MINISTERIO PARA LA TRANSICIÓN ECOLÓGICA Y EL RETO DEMOGRÁFICO

- 18635** *Resolución de 24 de agosto de 2026, de la Dirección General de Calidad y Evaluación Ambiental, por la que se formula informe de impacto ambiental del proyecto «Modificación del proyecto del parque eólico Alcocero de Mola, de 78 MW de potencia instalada, y sus infraestructuras de evacuación, en la provincia de Burgos».*

Figura. Comparación proyecto original (naranja) y modificado, con nuevas ubicaciones propuestas (morado)

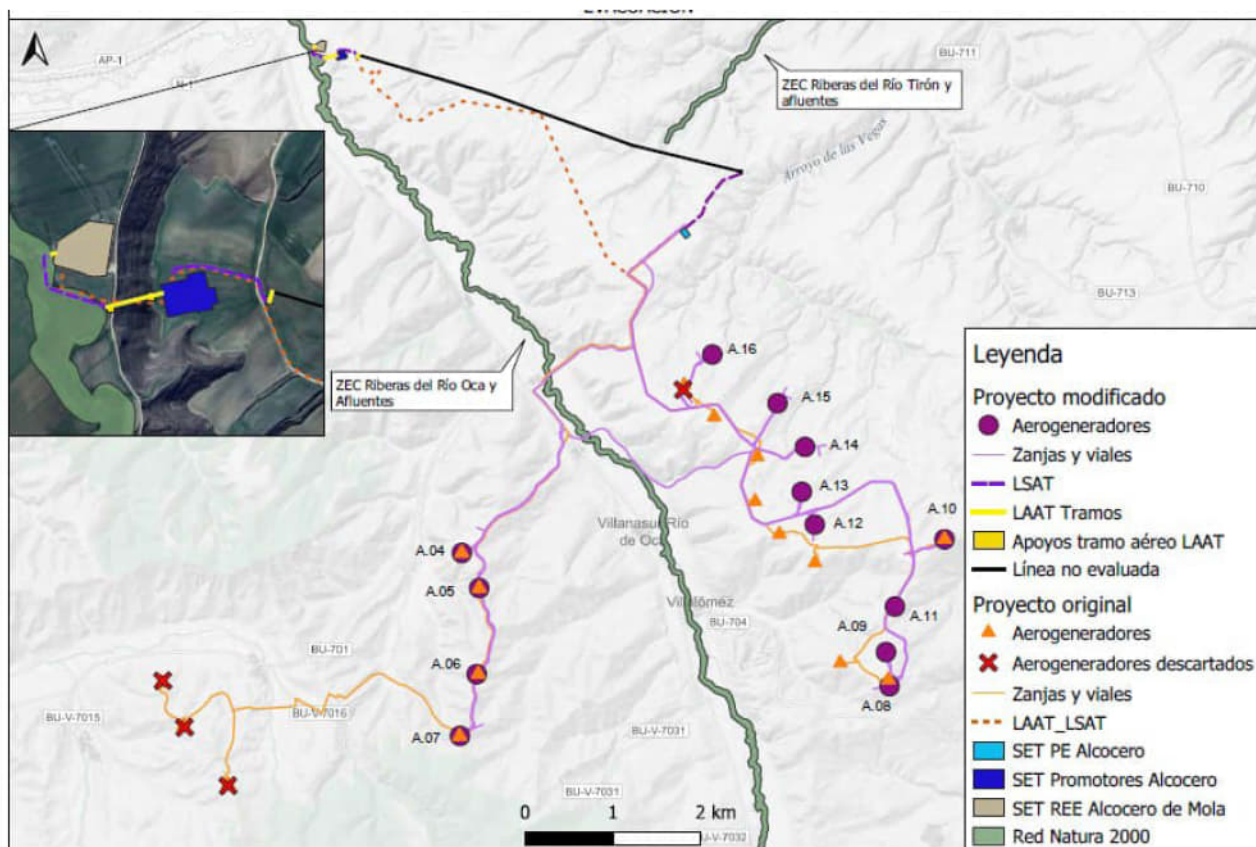
Posteriormente, el promotor plantea modificaciones al proyecto, con el fin de dar cumplimiento a los acuerdos de compatibilidad de instalaciones con las explotaciones mineras «Villalómez», propiedad de la mercantil Yesos Albi, SA, y «Ampliación a Bañuelos», propiedad de Aplicaciones Mineras, SA. Asimismo, la modificación persigue minimizar las posibles afecciones al medio, mejorar el aprovechamiento eólico del emplazamiento con el cambio de modelo de aerogenerador respecto del inicial y cumplir las condiciones de la declaración de impacto ambiental, en particular en lo relativo a la afección a montes de utilidad pública y a la permeabilidad de las instalaciones frente a la avifauna.

Respecto a las infraestructuras de evacuación, las modificaciones se derivan del informe emitido por Servicio Territorial de Industria, Comercio y Economía de la Junta de Castilla y León, en Burgos, como resultado de las consultas previas conforme a los artículos 127 y 131 del RD 1955/2000. Este informe condiciona la ejecución en aéreo de la línea eléctrica a que sea compartida con otros promotores, dado que la infraestructura de evacuación del proyecto FV Belorado I (Expte. FV/601), consistente en una línea aérea de 220 kV y 8.966 metros de longitud, cuenta con DIA, APP y ACC. En consecuencia, la línea será compartida entre las instalaciones PE Alcocero de Mola y FV Belorado I, en doble circuito desde el apoyo n.º 18 hasta el apoyo n.º 4, minimizando así el número de infraestructuras y reduciendo el impacto ambiental. Asimismo, debido a las limitaciones de espacio en la subestación existente de SE Alcocero de Mola (REE), la llegada de la línea debe realizarse en aéreo para cumplir con el requerimiento de REE, lo que hace necesario instalar un nuevo apoyo n.º 3 que ejecute la transición enterrado-aéreo.

La modificación del proyecto evaluado, objeto del presente procedimiento, consiste en:

- Parque eólico con una potencia de 78 MW compuesto por 13 aerogeneradores, de 6,0 MW de potencia unitaria, siete de ellos en nuevas posiciones.
- Subestación PE Alcocero de Mola 30/220 kV.
- Línea aéreo-subterránea de 220 kV desde SET PE Alcocero de Mola hasta el AP-18 de la línea compartida con otros promotores (no objeto de este proyecto).
- Línea aéreo-subterránea de 220 kV desde el apoyo n.º 4 de la línea anteriormente mencionada hasta la SET Promotores Alcocero de Mola.
- SET Promotores Alcocero de Mola 33/220 kV.
- Línea aéreo-subterránea 220 kV desde la SET Promotores Alcocero de Mola hasta la SE Alcocero de Mola (REE).
